**SOLICITATION AMENDMENT  
MODIFICATION DE L'INVITATION**

<b>Title - Sujet</b> Systèmes audiovisuels / Campus Carl	
<b>Solicitation No. - N° de l'invitation</b> W8474-17CA17/A	<b>Amendment No. - N° modif.</b> 005
<b>Client Reference No. - N° de référence du client</b> W8474-17CA17	<b>Date</b> 2018-06-01
<b>GETS Reference No. - N° de référence de SEAG</b> PW-\$\$HN-331-74824	
<b>File No. - N° de dossier</b> hn331.W8474-17CA17	<b>CCC No./N° CCC - FMS No./N° VME</b>
<b>Solicitation Closes - L'invitation prend fin at - à 02:00 PM on - le 2018-06-29</b>	<b>Time Zone</b> Fuseau horaire Eastern Daylight Saving Time EDT
<b>F.O.B. - F.A.B.</b> <b>Plant-Usine:</b> <input type="checkbox"/> <b>Destination:</b> <input checked="" type="checkbox"/> <b>Other-Autre:</b> <input type="checkbox"/>	
<b>Address Enquiries to: - Adresser toutes questions à:</b> Turner, Louie	<b>Buyer Id - Id de l'acheteur</b> hn331
<b>Telephone No. - N° de téléphone</b> (873) 469-3342 ( )	<b>FAX No. - N° de FAX</b> ( ) -

Cet amendement #5 à pour but de répondre aux question soumises par les soumissionnaires éventuels et de reporter la date de clôture de la demande de soumissions au 29 juin 2018.

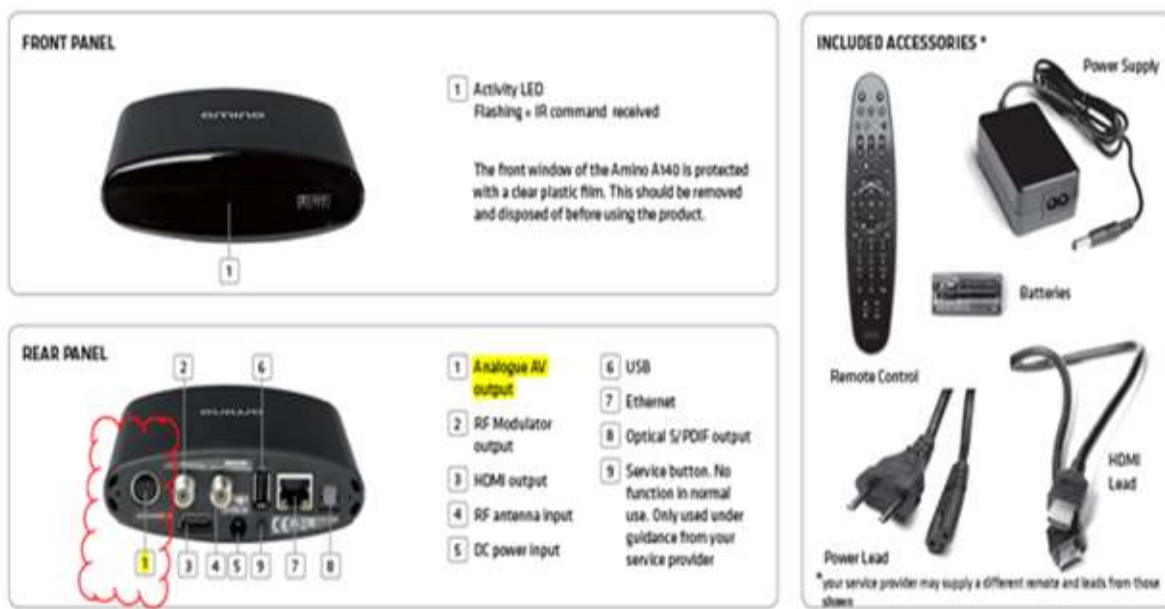
**Question 7:**

Sur la base du Guide de l'utilisateur pour le A140 amino, l'audio est sorti d'un connecteur DIN 10pin.

Nous irons avec l'hypothèse que vous fournissez une boîte avec sortie RCA standard pour l'audio analogique?

**Réponse 7:**

La forme audio les décodeurs amino A140 seront transportés par HDMI. L'audio IPTV peut être désintégré du signal HDMI selon le dessin 17-campus-5E3-101.

Canada ne fournira pas des boîtes avec sortie RCA standard
